Ihre Nachricht vom  
22.01.2021Unser Zeichen  
16-222-IP-KeDatum  
22.01.2021

### **1. Ergänzende Betrachtung zur „Immissionsprognose für den Vorhaben- und Erschließungsplan Nr. 67 ‚Altersgerechtes Wohnen am Schillerplatz‘ in Dessau-Roßlau“ mit Berichtsnummer 19-222-1-IP-Ke vom 29.10.2019**

**Abbildung 1: Auszug aus dem Vorhaben- u. Erschließungsplan „Schillerplatz“ vom 17.06.2020**

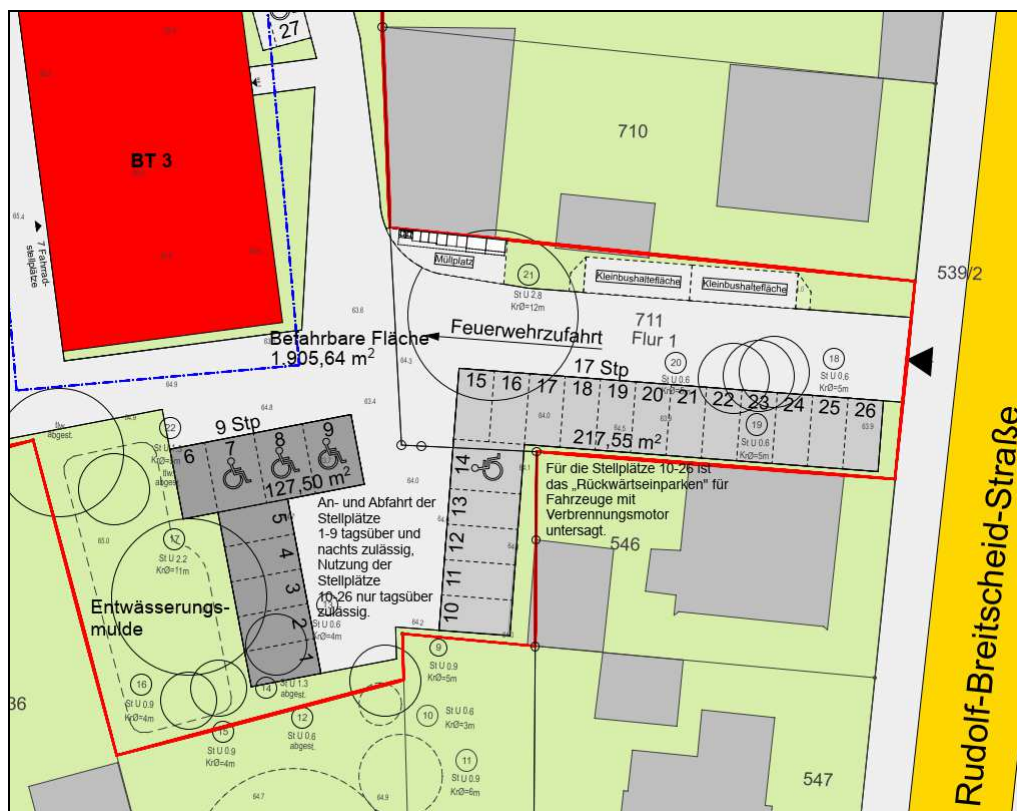
Ein Punkt, der nun genauer betrachtet wird, ergibt sich aus folgendem Hinweis, der bereits zu Beginn dieses Schreibens aus dem Vermerk zum Bebauungsplan vom 21.01.2021 bereits zitiert wurde, was aber zum besseren Verständnis hier noch einmal erfolgt:

*„Anders als beim Altenpflegeheim können aber auch PKW-An- und Abfahrten der mobilen Senioren auch zur **Nachtzeit** nicht ganz ausgeschlossen werden.“*

Wie aus dieser Abbildung bzw. dem Vorhaben- u. Erschließungsplan „Schillerplatz“ ersichtlich ist, sind die östlich gelegenen Stellplätze (Nr. 10 bis 26) von der nächtlichen Nutzung ausgenommen. Das obige Zitat bezieht sich demzufolge alleine auf die westlichen Stellplätze 1 bis 9, die im Schallgutachten (Anhang A 1.2) mit dem Kürzel „Park-Be-Tp-Pd“ bezeichnet sind.
